PARECER DA COMISSÃO DE AVALIAÇÃO

RELATÓRIO DE CONFORMIDADE AMBIENTAL DO PROJECTO DE EXECUÇÃO (RECAPE)

Ponte e Acessos à Praia de Faro e Parque de Estacionamento Exterior

outubro 2014

Sobreposição esquemática da ponte existente e da ponte nova

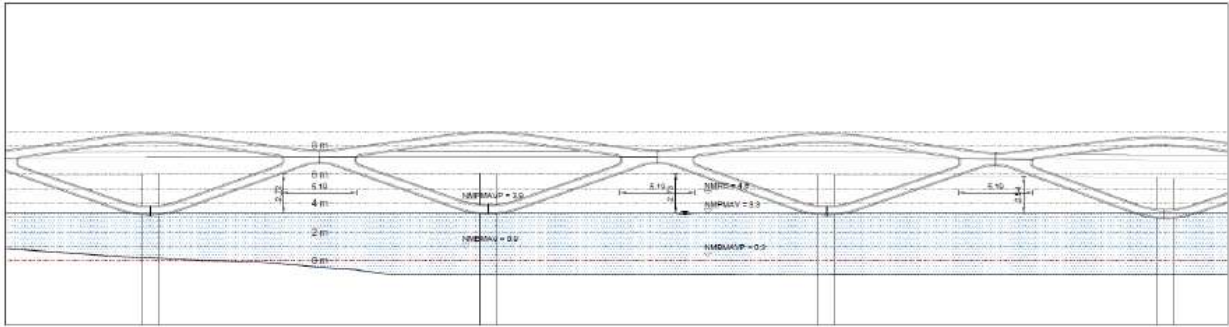
No que se refere às condições de navegação, foi adotado um tirante de ar que permite melhorar as atuais condições de navegação sob a ponte, quando comparado com a ponte existente.

Segundo o RECAPE, a nova ponte apresenta um tirante de ar maior do que a ponte existente, oferecendo melhores condições de navegabilidade, em vários vãos entre pilares.
